Mémoire en réponse

Enquête publique

Projet Photovoltaïque de SAINT-SEVER

Commune de Saint-Sever 40 500

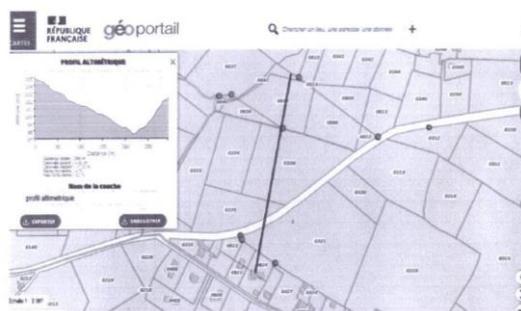
QDF 3 : au vu des inconvénients de ce projet, de sa capacité à assurer les besoins pour un peu plus de 1000 foyers et au regard du projet voisin de 700 ha (Terr'Arbouts), cela en vaut-il la peine ?

Le projet assurera les besoins de plus de 3000 habitants soit environ 70% de la population de Saint-Sever en 2020, il n'est donc pas négligeable à l'échelle communale. Le « projet voisin » (plusieurs dizaines de kilomètres et intercommunalité différente) est certes plus imposant mais il est loin de permettre à lui seul la réussite des objectifs de transition énergétique de la région. Le projet de Saint-Sever est donc tout à fait cohérent d'un point de vue communal et intercommunal. La réponse à la première observation confirme ces propos par ailleurs.

**Ce poste est dans la commune de SAINT-SEVER, au S3REnR NOUVELLE-AQUITAINE
(Coordonnées : 416118.5 ; 6302430.5)**

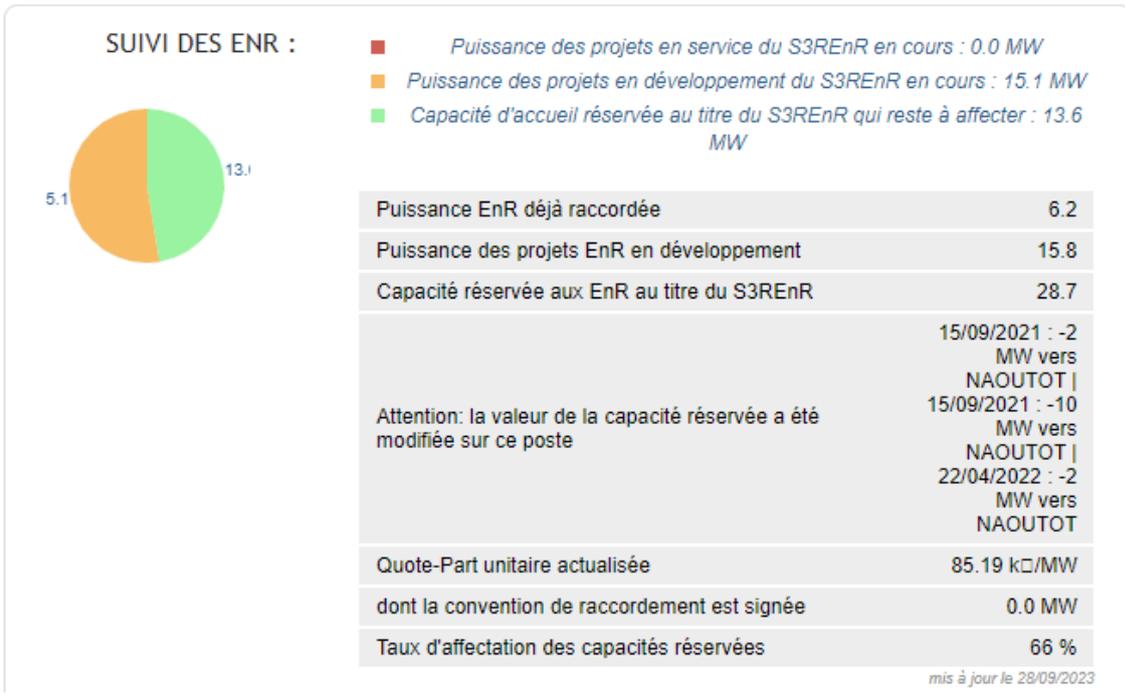
QFD 10 : De mémoire le poste le plus proche n'a pas la capacité de raccordement et de ce fait il restera celui de Naoutot à st Pierre du Mont

Le poste le plus proche dispose d'une capacité de raccordement suffisante (cf capture d'écran ci-dessous issue de capareseau.fr). Cela a par ailleurs été confirmé récemment par ENEDIS qui prévoit à ce jour qu'un raccordement directement sur le réseau pourrait ainsi se faire à 2,6 km et non à 3km comme indiqué dans l'étude d'impact.

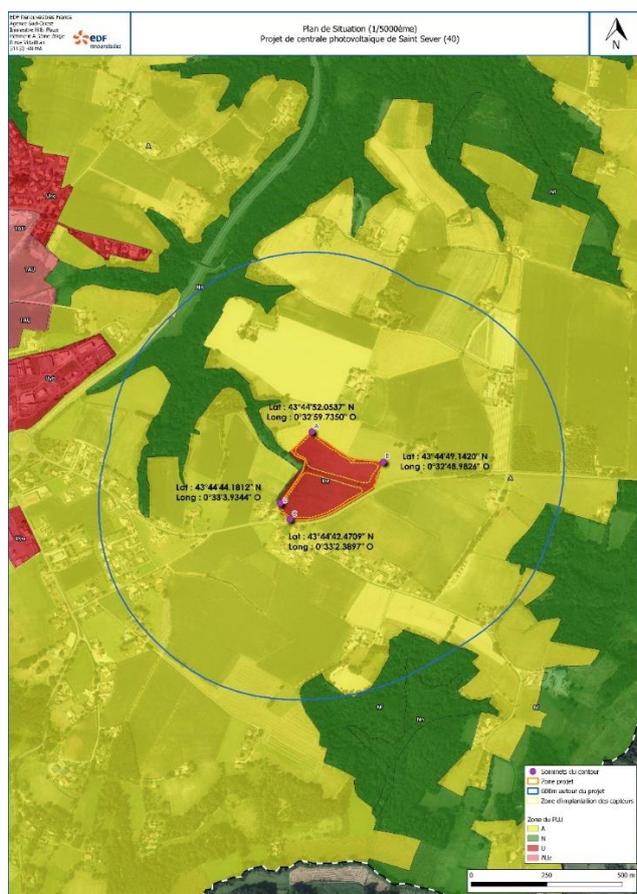
CE-Q3 : relative à l'incompréhension des présentations différentes des emprises du projet dans le permis de construire et dans l'étude d'impact requiert une clarification. En effet P20 de l'EIE on parle d'un projet sur 5.6 ha alors que l'ensemble du projet au sens du PC (p8), s'étend sur 67641 m2. En P31 de l'EIE, il est mentionné que le secteur occupé par le projet est situé en zone Usr. Il semblerait qu'il s'agisse de l'aire d'étude immédiate plutôt que le secteur occupé par le projet ? L'étude d'impact couvre t-elle l'ensemble du projet ?

Concernant les surfaces, l'emprise clôturée fait 5,6 ha. La surface indiquée au sens du PC n'est pas la surface du projet mais la surface des parcelles concernées par le projet (67641m² soit 6,8 ha). La différence entre ces 2 surfaces correspond à certaines parcelles qui sont partiellement concernées par le projet (évitements, chemin d'accès, pistes, ..).

Pour ce qui est de la zone Usr, l'ensemble des installations et constructions est compris au sein de la clôture et est en effet située en zone Usr. Le projet comprend également une piste d'accès, présente à l'extérieur de l'aire d'étude immédiate (déplacée juste avant le dépôt afin d'améliorer les conditions de sécurité). Comme précisée à la p84 de l'EI, *« les aires d'études sont un élément important à considérer dans l'étude d'impact, car elles délimitent le champ d'investigation spatial où seront réalisés des recherches documentaires, des inventaires de terrain, des mesures, des prélèvements, des enquêtes auprès de la population »*. 3 grandes aires d'étude ont été choisies pour ce projet: Aire d'étude immédiate (AEI), Aire d'étude rapprochée (AER) et Aire d'étude éloignée (AEE).

Figure 208 : Localisation des emprises considérées pour l'évaluation des incidences

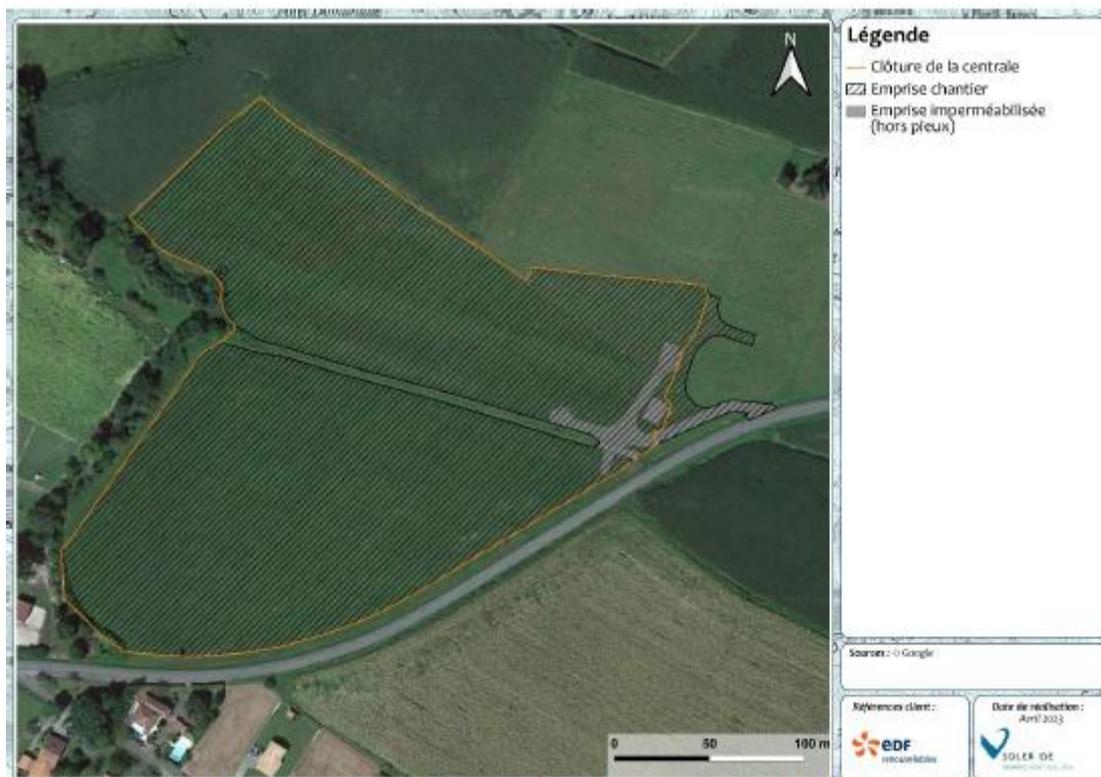
CE-Q13 : les cartographies des habitats, des enjeux associés à la flore, des espaces invasives ne sont figurées que sur l'aire d'étude immédiate. Les sondages pour les zones humides ne sont figurés que sur l'aire d'étude immédiate. Il en est de même pour les cartographies relatives à la faune. Pourquoi ne pas avoir intégré toutes les parcelles concernées par les aménagements ?

Comme précisé précédemment, le projet comprend une piste d'accès qui a été déplacée à l'extérieur de l'aire d'étude immédiate suite à une modification de l'accès juste avant le dépôt afin d'améliorer les conditions de sécurité.

Par ailleurs, les enjeux sur l'ensemble des parcelles concernées par le projet ont bien été intégrés dans l'évaluation des incidences. La figure à la p234 de l'étude d'impact (ci-dessous) le démontre en présentant les différentes emprises prises en compte dans le cadre de cette évaluation, dont font partie notamment les parcelles concernées par la piste d'accès.

Des cartographies spécifiques à chaque type d'incidences dont celles sur les habitats, flore et espèces invasives ont aussi été intégrées respectivement aux pages 245, 247 et 248.

Chaque enjeu a donc été identifié et une évaluation fine des incidences à bien été réalisée sur l'ensemble des emprises de ce projet.

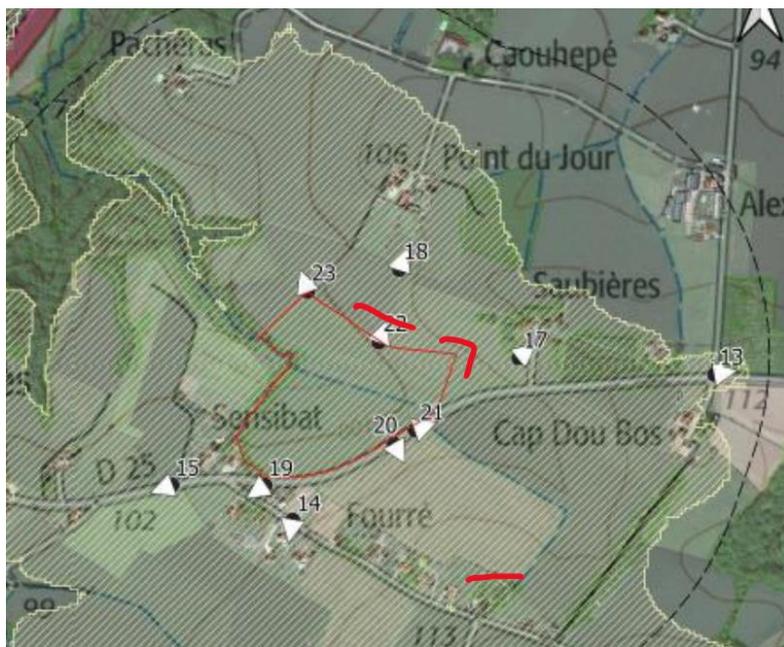
CE-Q14 : pourquoi ne pas avoir caractérisé par une mesure acoustique l'ambiance sonore actuelle et prévisionnelle en phase d'exploitation en différents points ? Un suivi acoustique est-il prévu ?

Les parcs photovoltaïques ne sont, en règle générale, pas sources de nuisances sonores, en témoigne l'explication technique ci-avant. Le porteur de projet s'est toutefois engagé, dans le cadre de la réponse à la MRAE, à « effectuer des contrôles des niveaux de bruit en phase d'exploitation, dans le cas où d'éventuelles plaintes seraient apportées par les riverains sur les nuisances sonores, et à prendre les mesures nécessaires pour satisfaire à la réglementation le cas échéant. »
